Onderwerp: RE: Schetsontwerp

Aansluitingen woningbouwontwikkelingen op de Noldijk

noordelijke entree

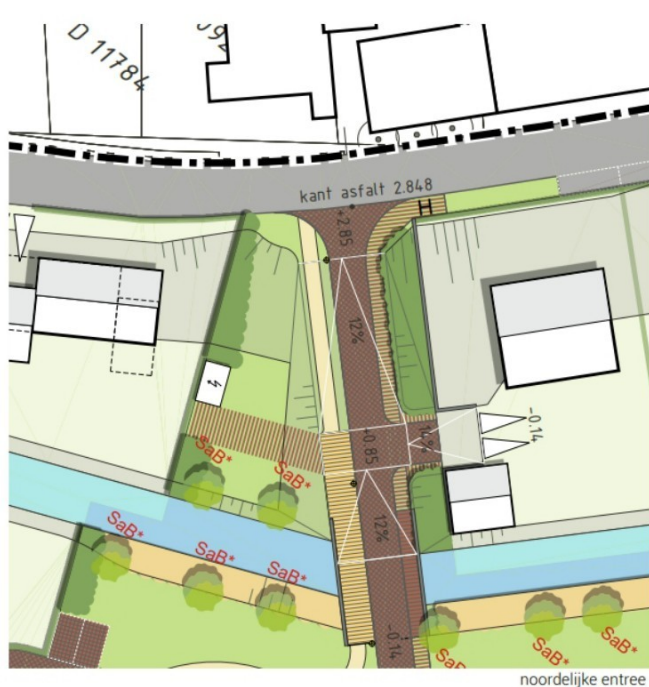
Hieronder gaf ik aan terug te komen op de aansluitingen van project Parq Waal op de Noldijk. Hieronder de tekeningen van de aansluitingen.

De projectleider heeft mij laten weten dat de wegen op gemeentegrond blijven, ook is er geen mandelig gebied in deze ontwikkeling. Dus in dat kader lijken verkeersplateaus het meest logische.

In het kader van een consistente weginrichting zullen we deze aansluiting / kruising op dezelfde wijze vormgeven als andere kruispuntsituaties op de Noldijk.

kun jij voor aansluiting Parq Waal de verkeersplateaus en 'uitstulping' (die we consistent hanteren bij kruispunten) intekenen in je bijgestelde ontwerp?
